NOTITIE

Opdrachtgever	Renewi Support B.V, dhr. H. Boogers
Van	CAE Nederland B.V.; T.J.M. (Tirsa) Wubs; controle door: ir. E. (Etienne) Boender
Datum	vrijdag 20 november 2020
Betreft	Notitie 3: Verbouwing
Project	CADE200116_P-02 Inspectie Loods Vlaardingen

Gevelopening 2

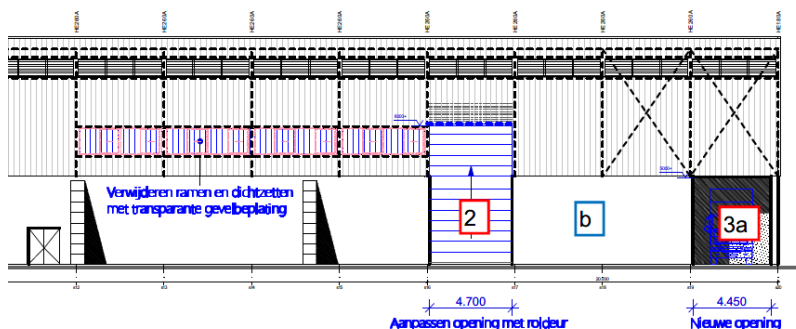
Deze gevelopening valt tussen de stalen kolommen. Er is hier dan ook geen hulpstaal benodigd. De betonnen wandschijf ("b" in onderstaande afbeelding), die overblijft is voldoende om de stabiliteit te garanderen. Het verwijderen/dichtzetten van de ramen heeft geen constructieve consequenties.

Gevelopening 3a

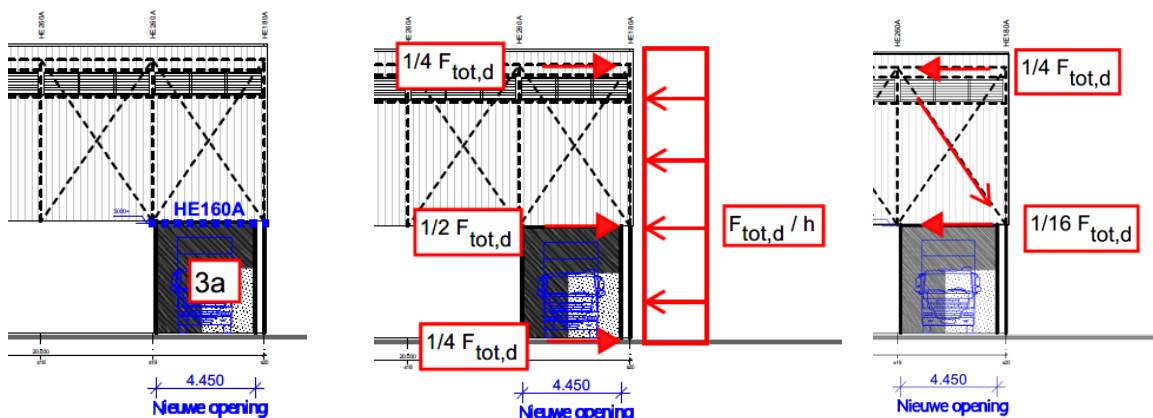
Deze gevelopening bevindt zich aan het uiteinde van de noordgevel t.p.v. een windverband. Er is een ligger nodig om het windverband te koppelen aan de betonnen wand. Het windverband moet (een deel van) de windbelasting op de kopgevel afdragen naar de betonnen wand via de nieuw aan te brengen ligger. Voor de windbelasting gelden de volgende uitgangspunten:

Ter vereenvoudiging wordt de volledige windbelasting incl. wrijving gerekend als druk op de kopgevel. De windbelasting verdeelt zich evenredig over de twee langsgevels.

De helft van de totale windbelasting wordt direct afgedragen door de nieuw aan te brengen ligger. Via het windverband komt daar nog een deel van de reactiekracht op dakniveau bij. Er zijn vier windverbanden aanwezig in de zuidgevel. Ieder windverband neemt $\frac{1}{4}$ van de reactiekracht op dakniveau voor zijn rekening. Op de afbeeldingen op de volgende pagina wordt dit schematisch weergegeven.

De ligger is berekend met TS-Construct. De berekening is hieronder weergegeven. Er volgt dat de **HE160A** ligger voldoet met een maximale UC van 0,69.

Gevelopening 3b

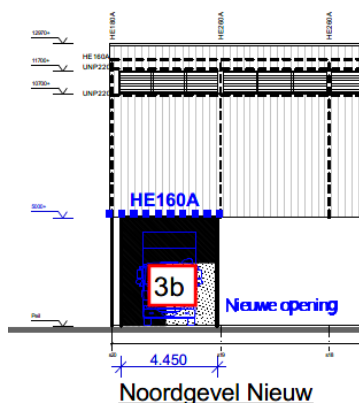
Deze gevelopening bevindt zich aan het uiteinde van de noordgevel en is even groot als gevelopening 3a. Er is bij opening 3b echter geen windverband aanwezig. De windbelasting op de kopgevel moet afgedragen worden naar de betonnen wand naast de nieuwe opening. Om deze krachtafdracht mogelijk te maken dient er een ligger toegepast te worden boven de nieuwe sparing. Er wordt geadviseerd om bij opening 3b een HE160A-ligger toe te passen als berekend voor opening 3a (maatgevende situatie).
